INFORME N°260-2019-SGGRD-MPA

ASUNTO : REMITO ANEXO 07 DE VISITA DE SEGURIDAD EN EDIFICACIONES  
(VICE) DE OFICINAS ADMINISTRATIVAS DEL PALACIO MUNICIPAL

INFORME N° 100 – 2019 - MVH – SGGRD-ITSE/MPA

ANEXO 07  
INFORME DE ITSE PREVIA AL OTORGAMIENTO DE LA LICENCIA DE FUNCIONAMIENTO O LA ITSE PREVIA  
AL INICIO DE ACTIVIDADES

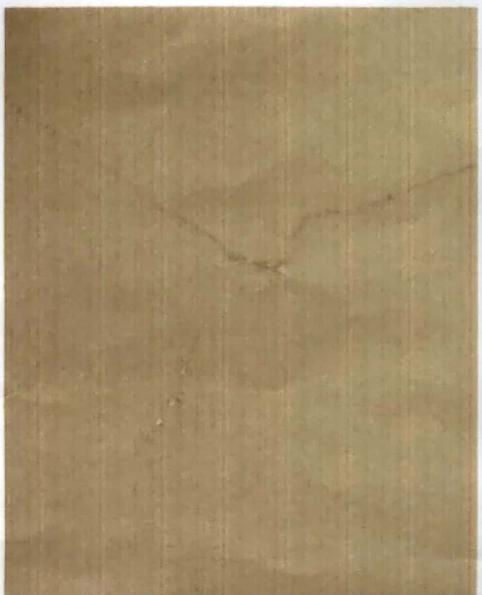
ESFLORECENCIA EN  
VIGA  
POR  
PRESENCIA  
DE  
HUMEDAD

GRIETAS Y FISURAS  
EN TECHO CIELO  
RAZO CON RIESGO  
DESPRENDIMIENTO  
DE REVESTIMIENTO

GRIETAS Y FISURAS  
EN TECHO CIELO  
RAZO CON  
DESPRENDIMIENTO  
DE REVESTIMIENTO

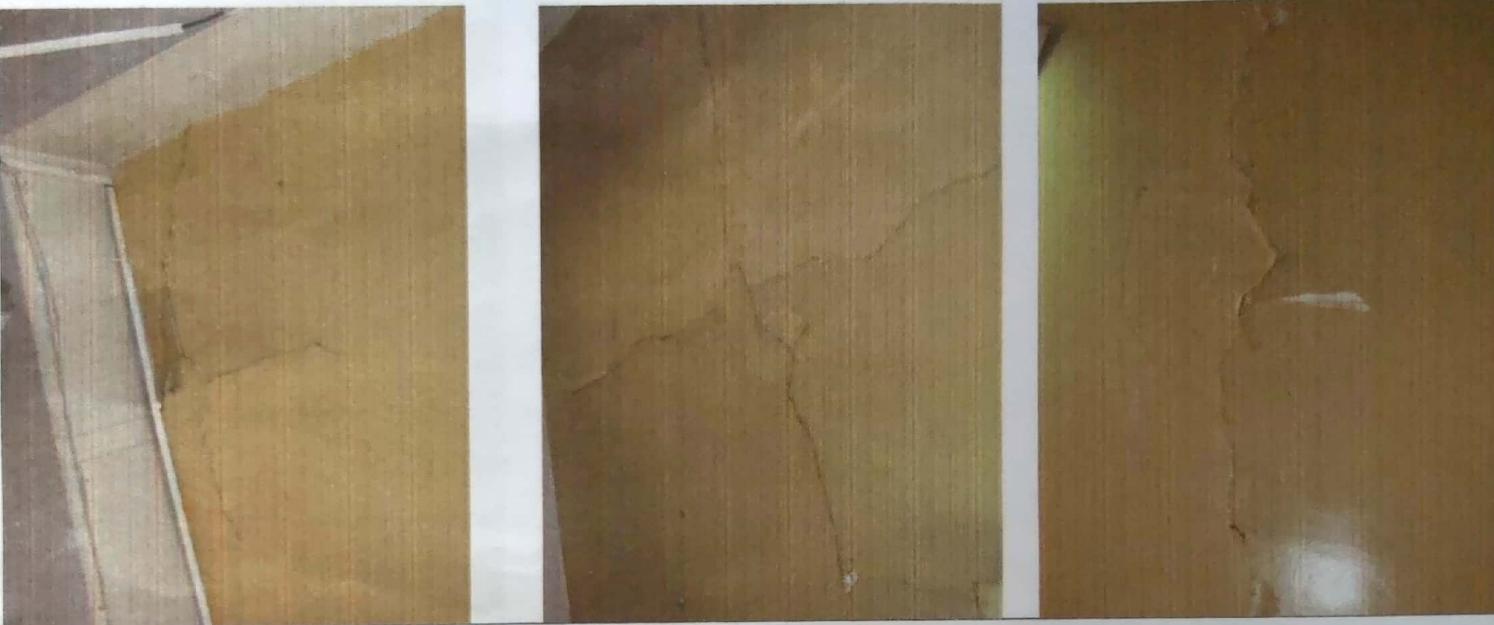
GRIETAS Y FISURAS  
EN TECHO CIELO  
RAZO CON  
DESPRENDIMIENTO  
DE REVESTIMIENTO

GRIETAS Y FISURAS  
EN TECHO CIELO  
RAZO CON  
DESPRENDIMIENTO  
DE REVESTIMIENTO

CIELO RAZO A  
PUNTO DE  
DESPRENDERSE CON  
GRIETAS  
Y  
HUNDIMIENTO
